## 1. Objet de la modification

Certains tubes de raccordement siphon produits courant 2011 peuvent présenter un défaut de diamètre, entraînant une fuite au niveau du raccord.

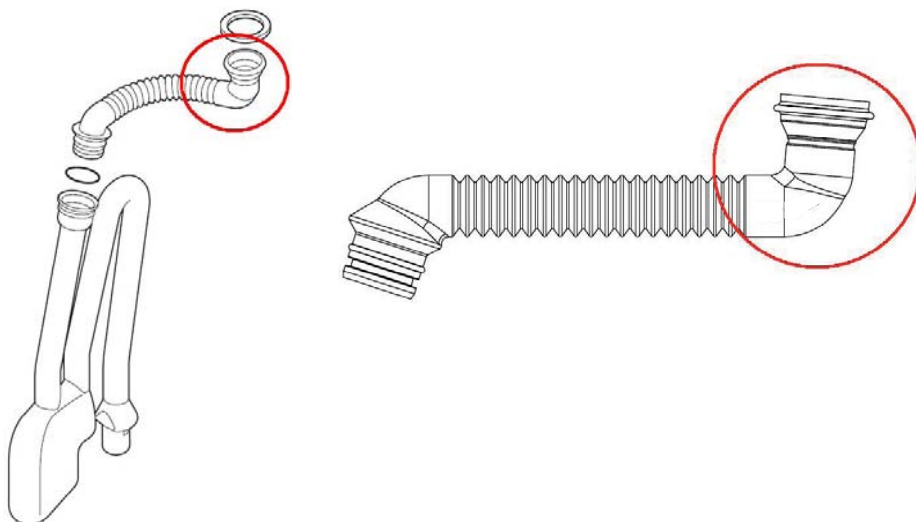
La fuite de condensats au niveau du raccord peut détériorer le ventilateur.

Tube de raccordement siphon  
défectueux.

Ecoulement de condensats sur le  
ventilateur.

Ventilateur endommagé et apparition du  
défaut E08.

La référence **7600485** pour le remplacement du tube de raccordement siphon seul a été créée et est disponible au Centre Pièces de Rechange.

Le tube de raccordement siphon conforme est repérable par un point vert présent sur le tube.
